Rotas acessíveis **PerifaCon**

Fábrica de cultura
Diadema

AVALIAÇÃO NORMATIVA

Foto 3: Calçada CA1 - Rua Orense

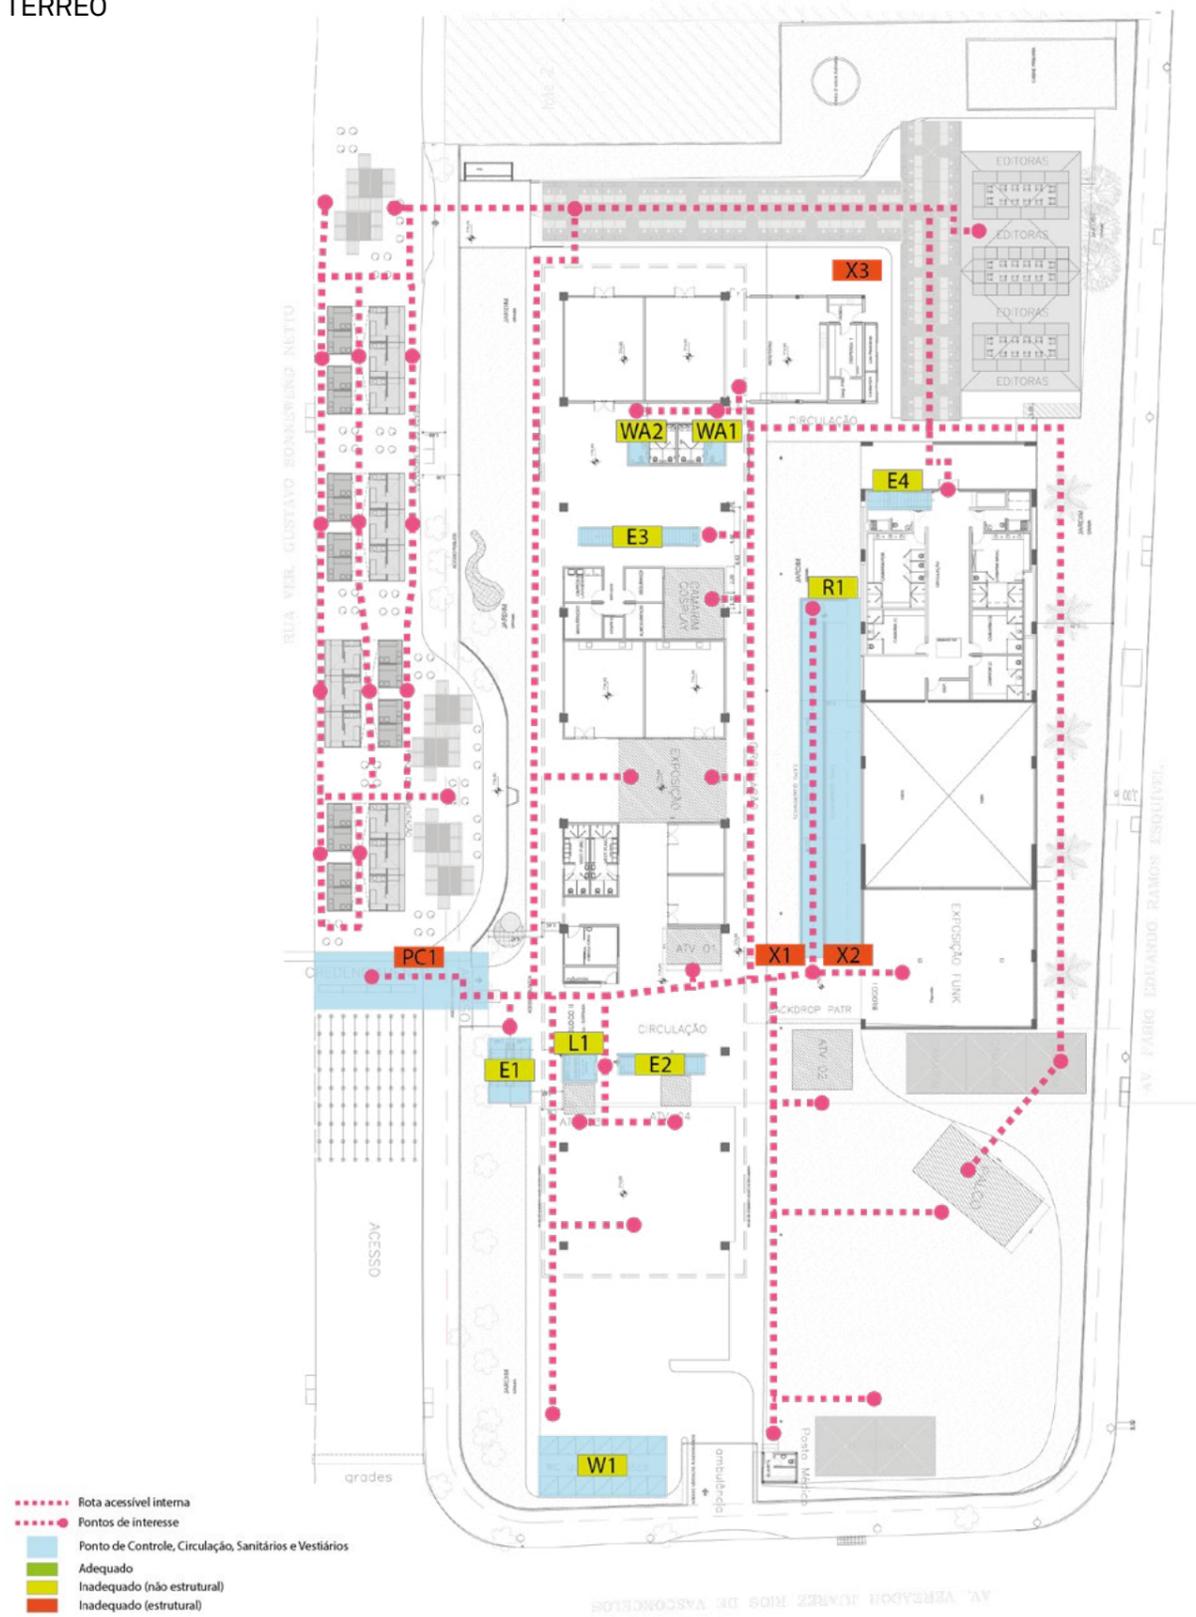
- Calçada possui hidrante no trajeto acessível, configurando um obstáculo na passagem;
- Largura acessível e trechos com elementos de trepidação. Iluminação apenas para carros.

Para garantir que a rota de acesso ao evento seja completamente acessível, seria necessário realizar obras para reparar as irregularidades identificadas em cada item. No entanto, apesar das travessias não estarem em conformidade com o padrão ideal, existem possibilidades de acesso com pontos de atenção e, possivelmente, a necessidade de desviar da rota para encontrar o caminho mais confortável, levando em consideração as características individuais de mobilidade de cada pessoa. Da mesma forma, as calçadas, embora apresentem pontos de trepidação, ainda permitem possibilidades de trajeto, exigindo apenas algumas precauções.

Foto 8: Obstáculo - X4 - Grelha metálica

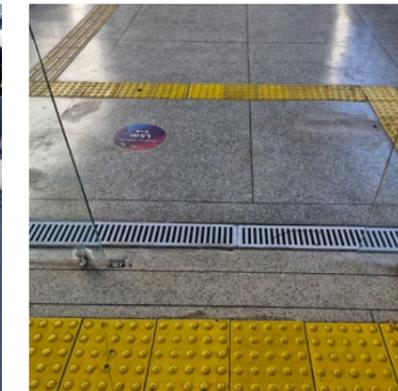
- Grelha metálica gera desnível de 1 cm.

Nos obstáculos X1 e X4 (referente a grelhas metálicas danificadas) e X3 (referente a grelha de concreto), recomenda-se substituir, pelo menos, os trechos de passagem por grelhas com perfuração adequada, com no máximo 15mm de vão.

Foto 11: Escada - E2 | E3 | E4 | E5 | E6

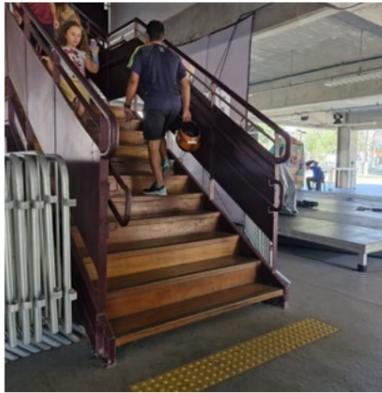
- Não possui sinalização visual nem em Braille.

Nas escadas, indica-se sinalização visual e braille no corrimão. Recomenda-se a instalação de piso tátil na Escada E1, no patamar do primeiro pavimento. Segue algumas referências:

Foto 12: Escada - E8

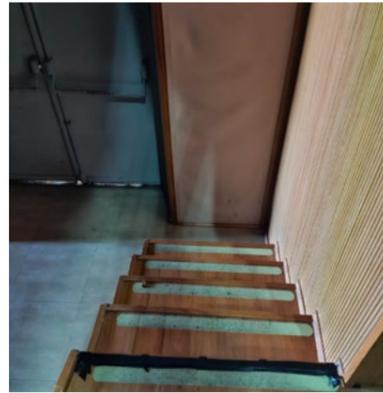
- Escada para acesso ao palco não possui corrimão nem guarda corpo.

Foto 13: Rampa - R1 | R2

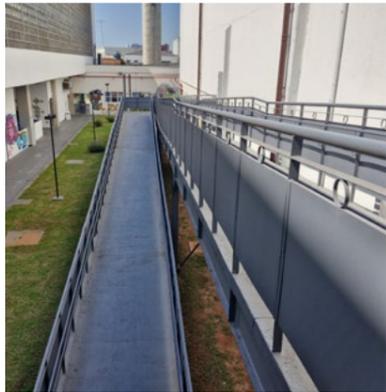
- Não possui guia de balizamento. Vão de 20cm entre piso e guarda-corpo.

As rampas R1 e R2 não possuem guia de balizamento, como solicita a norma. Recomenda-se instalação de piso tátil direcional colante no centro da rampa, sinalização visual e braille no corrimão, como solução provisória. Como solução permanente, recomenda-se a instalação de guia de balizamento.

Foto 14: Sanitário Coletivo - W1

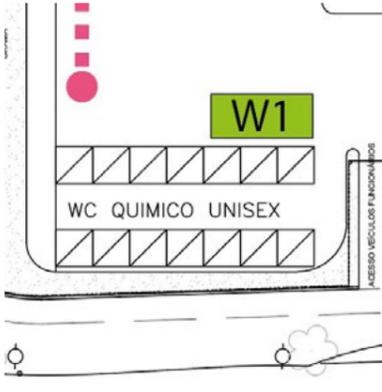
- Layout da Praça de Alimentação recebido em 03.04.24. Não há indicação de cabine acessível.

Recomenda-se a instalação de cabine de banheiro químico acessível, junto as outras cabines a serem instaladas no térreo.

Foto 18: Vestiários - VA1 e VA2

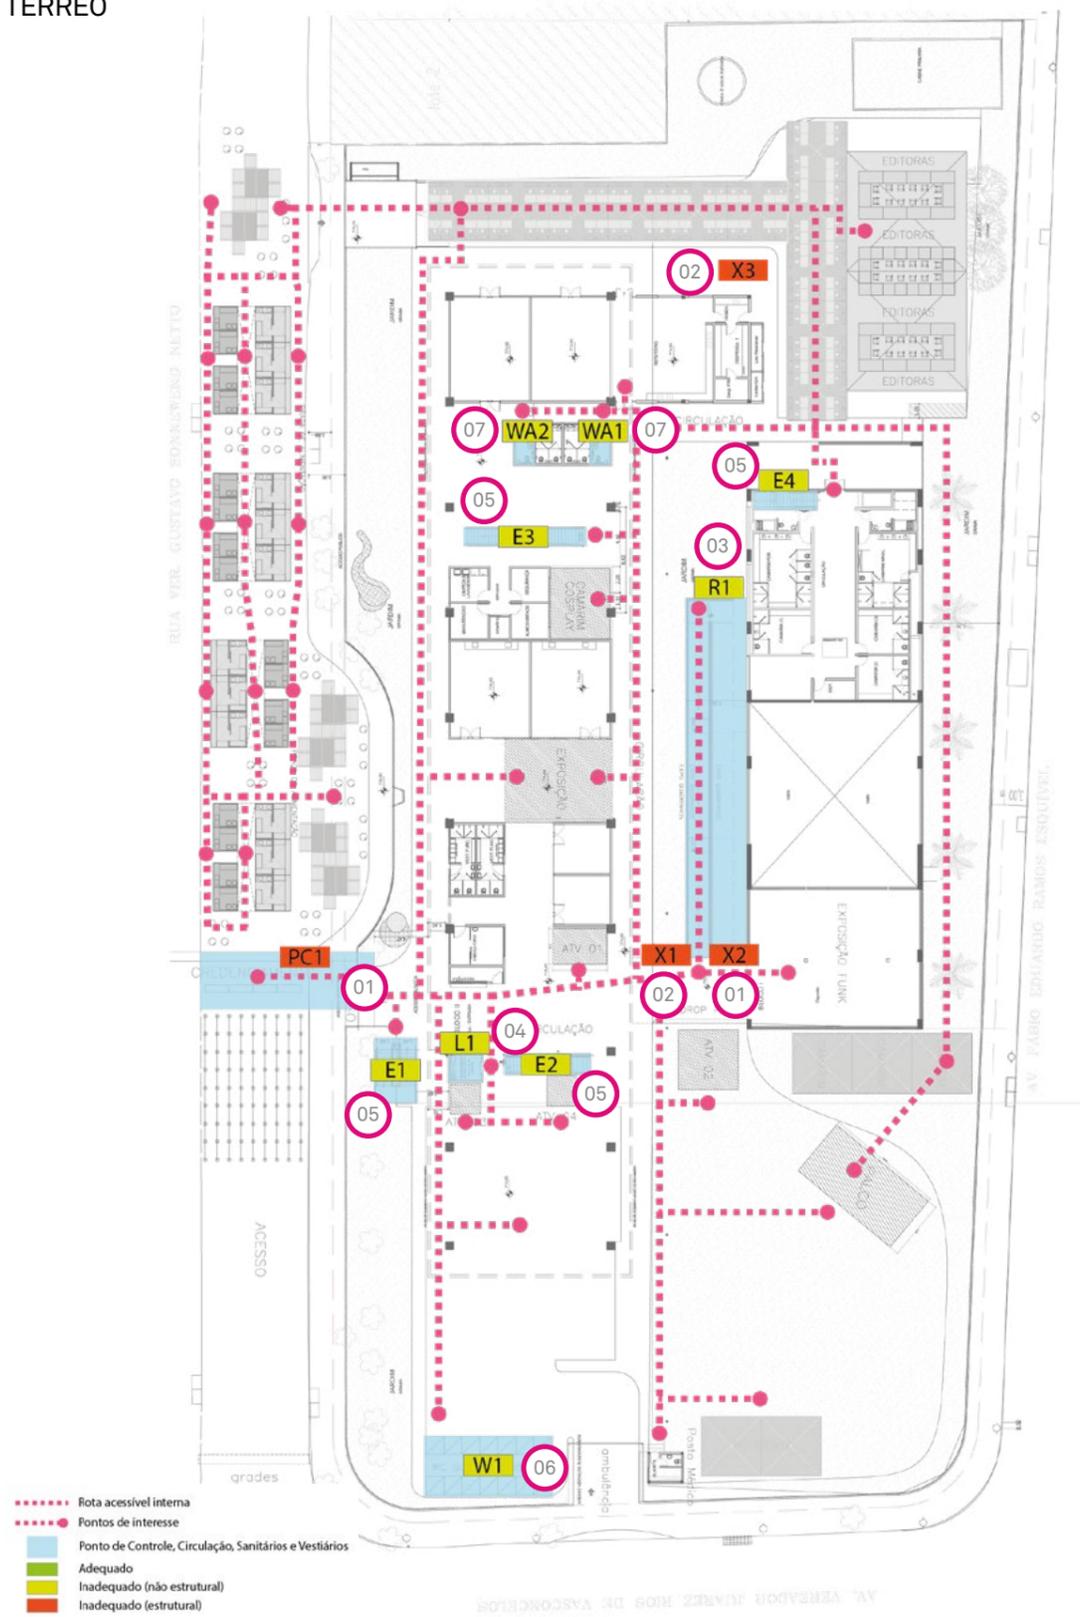
- Não possui chuveiro.

Indica-se fazer a instalação dos chuveiros ausentes nos vestiários V1, V2, VA1 e VA2 para maior aproveitamento dos ambientes e das suas funcionalidades.

Foto 24: Perifa Emprega - SX16 e Oficinas - SX18

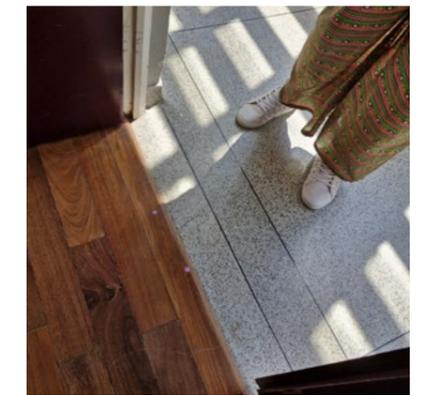
- Desnível de 2cm no acesso.

Refeitório SR1 e as salas de exposição SX16 e SX18 possuem desnível de 2cm no acesso. Indica-se suavização desse desnível de acordo com indicação da Norma
